Vogabyggð-Fleyvangur

Samkeppni um nýjan samþættan
leik- og grunnskóla, frístundaheimili og
félagsmiðstöð, nýja göngu- og hjólabrú.

Dómnefndarálit

Reykjavíkurborg - apríl 2024
Umhverfis- og skipulagssvið
Skóla- og frístundasvið

1. verðlaun - Tillaga #21 - 58123

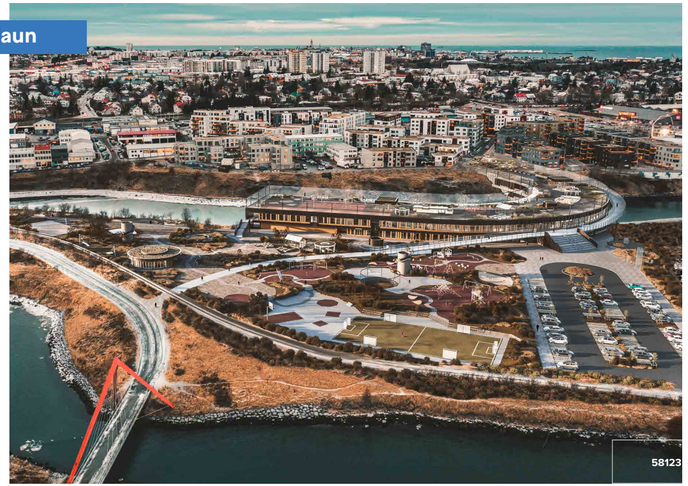
Djörf og fersk tillaga sem byggir á sterkri skipulagslegri sýn. Skólinn er byggður sem brú, alveg upp að Vörputorgi og er garður á þaki hans útivistarsvæði hverfisins, í framhaldi af torginu. Þannig verður skólinn hluti af og í beinum tengslum við það borgarhverfi sem hann á að þjóna. Með þessu móti er fótspor bygginga á Fleyvangi lágmarkað og þ.m. umfang útivistarsvæða hámarkað auk þess sem þak skólans nýtist sem slíkt og svarar vel áherslum Græna Plansins um hámörkun grænna svæða og aðgengi almennings að heilbrigðum útivistarmöguleikum. Utan á skólabyggingunni liggur svo göngu- og hjólabrú, sem liggur frá Vörputorgi að Fleyvangi. Þverun göngu- og hjólabrúar yfir aðkomusvæði á annarri hæð er flókin og velta má fyrir sér hvort ytri tengingar fyrir gangandi um útitröppur sé þörf.

Aðkoma er bæði frá Vörputorgi og Fleyvangi og er gert ráð fyrir að skólabyggingin sjálf tengi svæðin saman, hvort sem er með beinni tengingu af þaki niður á Fleyvang eða í gegnum bygginguna, um lóðréttar umferðarleiðir sem tengja þak, byggingu og land. Þessar hugmyndir eru mjög áhugaverðar, ekki síst út frá borgarskipulagslegu sjónarmiði og geta leikið lykilhlutverk í virkni byggingarinnar í umhverfi sínu. Til þess að svo megi verða, þarfnast þær þó nánari útfærslu þannig að þetta flæði verði áreynslulaust og eðlilegt fyrir bæði bygginguna og útisvæðin.

Einnig er mikilvægt að horft sé til hlutverks, stöðu og mögulegrar þarfar hjóla- og göngubrúar í þessu samhengi, sem eiginlegum hluta af byggingunni sjálfri með þeim hætti að byggingin verði allt í senn skólabygging, brú og útsvæði sem flæði saman frá Vörputorgi að Fleyvangi handan Ketilbjarnarsýkis.

Samsetning skólans er skýr. Á jarðhæð eru list- og verkgreinar, matsalur, íþróttasalur og yngsta stig leikskóla. Staðsetning þessara rýma er rökrétt og góð, sérstaklega þegar horft er mögulegra beinna tengsla þeirra við útirými. Þessi tengsl þarf þó að útfæra betur í leikskóla hlutanum, í samhengi við aðkomu að honum. Mjög jákvætt er að hafa aðkomu að leikskóla við Vörputorg og mikilvægt að leikskóli tengist vel útileiksvæðum á Fleyvangi en tengsl og flæði þar á milli þarf að styrkja og skýra.

Á efri hæð skólabyggingarinnar eru allar deildir grunnskólans staðsettar á einu gólfi, sem er fyrirkomuleg sem býður upp góðar tengingar og mikinn sveigjanleika milli deilda. Allar deildir skólans eru staðsettar við úthliðar byggingarinnar og njóta þannig góðrar dagsbirtu og útsýnis.

Heimasvæði mynda skýra umgjörð fyrir börnin en byggingin býður upp á gott flæði og mikla möguleika á hópaskiptingu með fjölbreyttum hætti. Þá er auðvelt að færa til árganga í byggingunni eða bregðast við mismunandi stærðum árganga hvort sem er í leik- eða grunnskóla. Skipulag byggingarinnar bíður upp á samvinnu og þverfaglegt samstarf. Þá er tillagan að svara vel áherslum menntastefnu Reykjavíkurborgar.

Umferðarleiðir um tvöfalt gangakerfi er auðvelt en huga mætti betur að lóðréttum umferðartengingum. Þjónusturými eru í miðjum húsakroppnum, sem er nokkuð djúpur, en inngörðum er ætlað að veita birtu inn í bygginguna en virkni þessara inngarða mætti styrkja með því að opna þá meira og stækka.

Útisvæði skólans eru fjölbreytt og áhugavert, Þak, Fleyvangur og strandsvæði Ketilbjarnasíkis er nýtt fyrir útisvæði á áhugaverðan hátt. Hönnun ólíkra útisvæða skapa sterka skipulagslega heild og tækifæri til fjölbreytilegrar dvalar og athafna. Staðsetning leiksvæðis yngstu deilda leikskóla þarfnast endurskoðunar að teknu tilliti til ríkjandi vindáttar, sólar og aðgengis á milli inni- og útirýma. Lóðarhönnun og landmótun er vel útfærð, spennandi og áhugaverð. Land er lækkað á stóru svæði sem gerir lóðina að ævintýraheimi. Það ásamt mikilli gróðurnotkun umhverfis, eykur skjólmyndun og lofthita svæðisins. Útisvæðið á þaki ásamt innigörðum skólans er spennandi nálgun, en þarfnast nánari útfærslu og mikilvægt er að vel sé hugað að skjólmyndun á þaki.

Tillagan er bæði frumleg og sterk og gefur fyrirheit um framúrskarandi og framsýna byggingu sem skapar spennandi umhverfi um skóla- og frístundastarf á svæðinu og leikur lykilhlutverk í virkni hverfisins. Miðað við frumathugun rúmast tillagan innan kostnaðarramma Reykjavíkurborgar.

2. verðlaun - Tillaga #20 - 51027

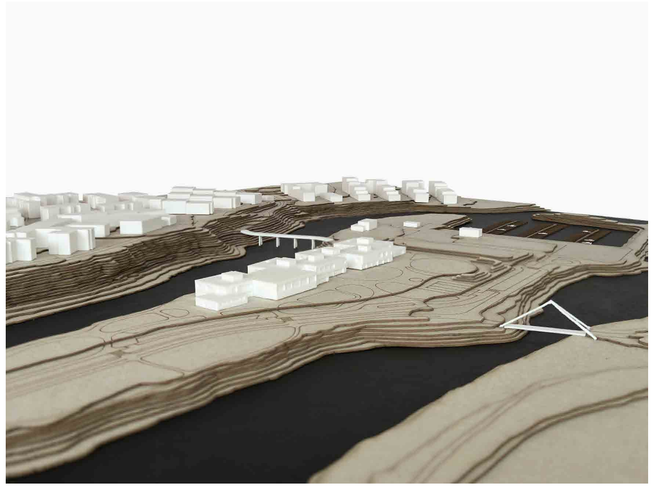
Lágstemmd tillaga að klasabyggingu sem liggur meðfram Ketlibjarnarsýki. Útisvæði skólans eru austan við hann og tenging við Vogabyggð eru um lágbrú.

Byggingin er sett saman úr sjö klösum sem raðað er utan á gönguás sem liggur eftir byggingunni endilangri. Milli klasanna að sýkinu eru inndregin útirými, sem gefa tilefni til góðra tenginga milli inni- og útirýma. Þetta er vel nýtt í matsal en mætti vera víðar, en þó er galli hve lítillar sólar nýtur á þessum svæðum. Byggingin er lokaðri til suð-austurs, sem dregur úr birtuflæði inn auk þess sem bein tengsl við skólalóð austan við skólann eru takmörkuð, nema um aðalinngang, sem er miðlægur.

Þessi samsetning skólabyggingarinnar er einföld og skýr, þar sem mismunandi hlutar skólans eru staðsettir í aðgreindum klösum á tveimur hæðum, með sjálfstæðum umferðarleiðum. Þá er áfangaskipting mjög auðveld.

Innra skipulag klasanna er ágætlega leyst og rýmin njóta öll góðrar dagsbirtu. Fyrirkomulag heimasvæða grunnskóla er nokkuð þvingað og þetta fyrirkomulag með aðgreindum klösum, býður ekki upp á mikinn sveigjanleika né sjónrænar tengingar milli svæða eða bregðast við breytingum í starfseminni. Klasarnir eru til þess fallnir að halda vel utan um börn á ólíkum aldri en loka um leið á tækifæri barna til að nota alla bygginguna með fjölbreyttum hætti til að auðga skólastarf.

Hönnun skólalóðar er vel útfærð, en fótspor byggingar er mikið á kostnað útisvæða. Notkun á gróðri til að ramma af mismunandi svæði á skólalóð og áhersla á náttúruleg efni er mjög jákvæð en staðsetning leiksvæðis yngstu deilda leikskóla þarfnast endurskoðunar, að teknu tilliti til ríkjandi vindátta og sólar. Aðfangaleið að mötuneyti um skólalóð er löng og ekki er tekin afstaða til staðsetningar sorpaðstöðu eða aðkomu að henni. Uppskipting bílastæða er jákvæð.

Göngu- og hjólabrú er mjög vel leyst, þar sem hún er í beinum tengslum við og í sömu hæð og Fleyvangur, sem gerir hana örugga og þægilega, þ.e. lágt yfir vatnsfletinum og þannig verður veðurálag minna.

Eins og tillagan er framsett er byggingin mjög hlutlaus, tekur lítið tillit til staðaranda eða sjóngerir þá starfsemi sem hana á að hýsa. Engu að síður sýnir sérteikning af frágangi ytra byrðis byggingarinnar vandað efnisval og fágað yfirbragð, sem þó hefði mátt sjást betur í heildaryfirbragði byggingarinnar.

Tillaga #23 - 31709

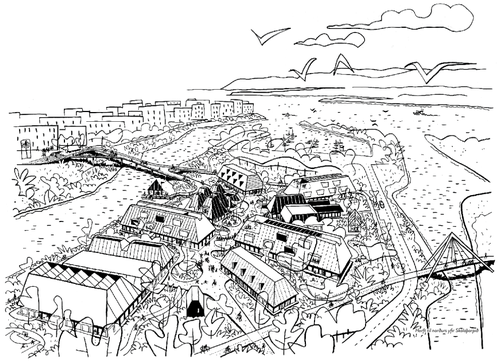
Skýr og áhugaverð hugmynd um skólann sem þorp, þar sem mismunandi stakar byggingar hýsa fjölbreytta starfsemi skólans. Byggingarnar tengjast svo um útirými sem eru allt í kringum skólann og er um leið hluti af útivistarvæði almennings á Fleyvangi. Aðal aðkomusvæði skólans er staðsett í nálægð við bílastæði sem er staðsett mjög miðsvæðis sem gerir einkabílnum mjög hátt undir höfði en hjólageymsla er staðsett í fjarlægð frá inngöngum.

Tenging svæðisins við Vogabyggð er góð og útfærsla og lega brúar er vel útfærð. Aðgreining umferðar gangandi og hjólandi virkar vel og mikill kostur að hjólandi umferð sé tekin út fyrir skólalóðina og tengsl við hjólaleið frá Geirsnefi er góð. Gangstígakerfi sunnan skóla og tengingu við aðliggjandi byggð mætti útfæra betur. Færsla akvegar út fyrir útivistarsvæði og hjólastíg er jákvæð. Útfærsla brúar er vel leyst, sérstaklega með tilliti til hæðarmunar í landi en að sama skapi er hún mjög umfangsmikil í framkvæmd.

Skólinn tekur yfir meginhluta Fleyvangs, þar sem hann er víðastur. Byggingunum er raðað á óreglulegan hátt og á milli þeirra verða til fjölbreytt útirými skólalóðarinnar. Betur hefði mátt huga að legu þessara rýma, sérstaklega með tilliti til skjólmyndunar og sólargangs. í þessu sambandi má sérstaklega benda á afgirt leiksvæði leikskóla, norðan við hátt íþróttahús.

Einingar skólans eru staðsettar í mismunandi húsum, heimasvæði í einu, list- og verkgreinar í öðru, mötuneyti í því þriðja o.s.frv. Þessi útfærsla gefur möguleika á að skapa sérstöðu hverrar byggingar fyrir sig og tryggja um leið sérþarfir einstakra aldurshóða. Tengingar milli húsa um „miðtorg", sem er utandyra eru ómarkvissar, hvort sem horft er til staðsetningar einstakra eininga eða útfærslu á inngöngum þar sem anddyri eru lítil og fatahengi takmörkuð. Þetta fyrirkomulag býr til talsvert flækjustig þegar börn, sérstaklega þau yngstu, þurfa að fara á milli þeirra t.d. á matmálstímum og í sérgreinar auk þess samfella í degi barnsins getur orðið slitrótt. Þá getur samvinna fagstétta í mörgum byggingum orðið erfiðari.

Aðgreining starfseminnar í mörg hús býður upp á björt rými í góðu sambandi við útirými á jarðhæð en efri hæðir virka lokaðar og lítt útfærðar, sem endurspeglast m.a. í framsetningu þeirra í öðrum mælikvarða (1:400) en beðið var um (1:200). ,en það gerir erfitt og ruglingslegt að lesa tillöguna. Innra skipulag bygginganna er þvingað og umferðarleiðir eru ekki sannfærandi auk þess sem aðgreining starfseminnar í mörg hús dregur úr sveigjanleika og yfirsýn.
Áfangaskipting er einföld og mögulegar viðbætur eru auðveldar.

Tillaga #13 - 35608

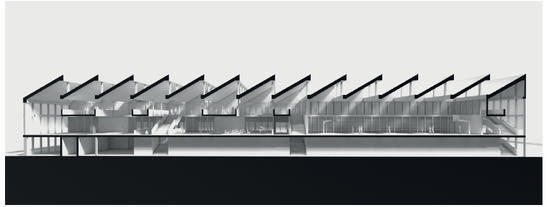
1. Einfalt, markvisst skipulag skapar sterkt byggingarform, en innri starfsemi skólans er aftengd lóð.
2. Megin upplifun byggingarinnar er stór innirými, en vantar skýrari tengingu við útisvæði. Byggingarform veitir lítið skjól.
3. Góð tilraun til að tengja hús- og brúarform en hugmynd um skjólmyndun er ekki sannfærandi.
4. Inngangar út í skólalóð að vestan verðu eru að mestu í skugga á skólatíma.
5. Snertiflötur milli áfanga er mjög stór.
